# ETUDE D'IMPACT SUR L'ENVIRONNEMENT ET LA SANTE

## Précisions sur l'insertion paysagère

### Parc photovoltaïque de La Chapelle-aux-Choux

Mars 2020 – Version n°1

Figure 3 : Coupe de la limite entre la D959 et le projet (© ATER Environnement, 2020)

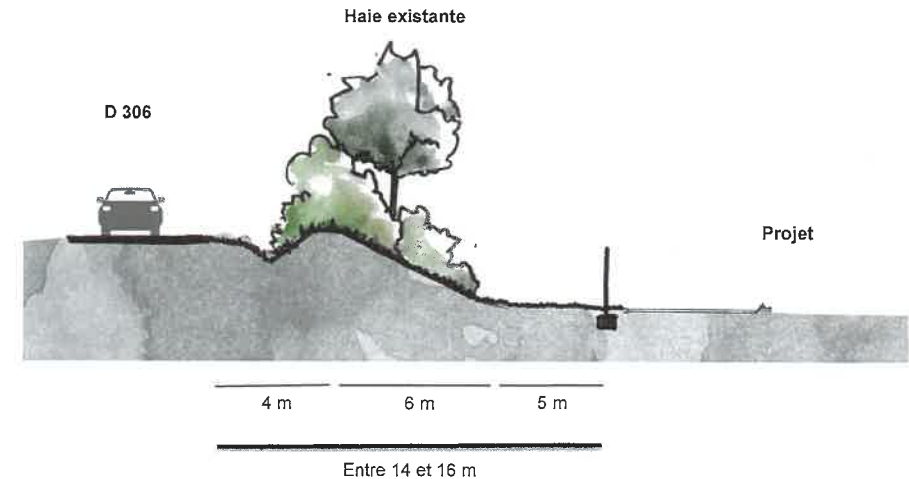
« L'implantation du projet apparaît trop proche de la haie existante pour en assurer sa préservation et son bon développement à venir. Il est impossible de vérifier ces distances, car le plan et la coupe présentés dans le dossier de permis de construire ne correspondent pas et la coupe ne positionne pas les plantations existantes. Il est donc nécessaire de décrire le positionnement et la constitution de la haie existante le long de la RD 306 et de préciser les mesures nécessaires à sa préservation et protection. »

La barrière qui borde le projet mesure 2 mètres de haut selon la coupe technique du permis de construire. Elle n'impactera pas la haie, puisqu'une dizaine de mètres les sépare (voir le plan technique du permis de construire). Cet espacement permettra également à la haie de se densifier tout en permettant un entretien régulier. Un espacement au minimum de 4 mètres devra être conservé pour permettre aux épaveuses et aux girobroyeurs de circuler entre la haie et le projet. Etant donné la hauteur de la haie présente, aucune plantation n'est envisagée.

Figure 6 : Entre la route communale et le projet avec les plantations (© ATER Environnement, 2020)

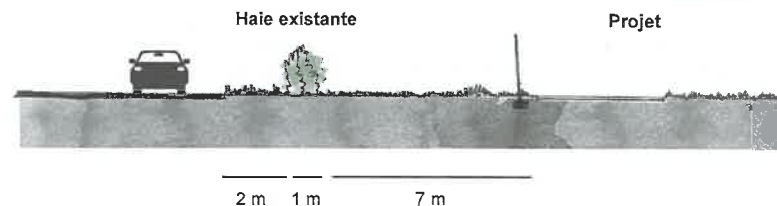
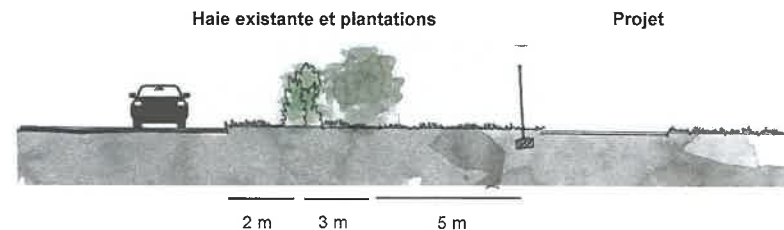
« La constitution de la haie le long de cette voie ne semble pas suffisante. Il est nécessaire de mieux connaître sa composition (hauteurs, type de végétaux, ...) et de prévoir des plantations complémentaires entre la route et la clôture. Cela impose de réfléchir aux choix des végétaux, forme et constitution (type, densités de plantations, etc) et de les faire apparaître sur les plans, les coupes, de les budgétiser, etc. »

Sur certains tronçons, de nouvelles plantations seront envisagées pour densifier la haie existante en épaisseur comme en hauteur. Elles seront situées entre la haie présente et la clôture du projet, séparées de 7 mètres. Il sera toutefois nécessaire de conserver un espace de 4 mètres pour la circulation des engins d'entretien entre la végétation et le projet.

Une palette végétale champêtre est proposée pour ces plantations. Les essences choisies sont inspirées de la palette végétale présente sur les lieux, tels que l'aubépine, le prunellier ou encore le cornouiller sanguin. Cette mesure est chiffrée à 20€ le mètre linéaire fournis et planté, soit 4 000 € pour environ 200 mètres de haie sur les 300 mètres de longueur. Ces arbustes seront plantés là où la haie existante mesure environ 1 mètre de hauteur. Cette dernière prendra également de l'ampleur dans le temps, ainsi la haie dissimulera davantage les panneaux photovoltaïques. L'impact visuel du projet avec cette mesure de réduction sera donc faible.

Figure 11 : Illustration de la rupture de pente plantée (© ATER Environnement, 2020)

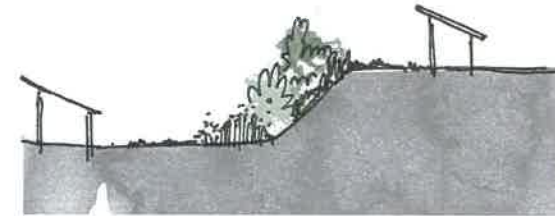
« Les plans et la coupe laissent apparaître une rupture de pente au cœur du projet, correspondant à un léger talweg. Il est fort probable que, lors de fortes pluies, l'excédent des eaux de ruissellement se concentre ponctuellement à cet endroit. Il serait judicieux d'envisager des plantations spécifiques, type arbustes, sur ces points bas. »

Un talweg traverse le projet photovoltaïque dans sa longueur. Pour éviter le ruissellement lors de fortes pluies et l'érosion du talus, des plantations sont envisagées. Le système racinaire des arbustes permettra de stabiliser la rupture de pente. Un léger encaissement au pied permettra de capter l'excès d'eau.

Les essences choisies sont arbustives ou herbacées pour ne pas créer d'ombrage pour les panneaux. Elles sont également adaptées aux zones humides.

Ainsi des cornouillers sanguins et blancs, des viornes ou encore des saules marsault seront plantés. Un entretien annuel sera nécessaire pour les tailler en hauteur à 1 mètre. Le budget est estimé à 20 € du mètre linéaire sur une largeur d'environ 200 mètres, c'est-à-dire globalement à 4000 €.
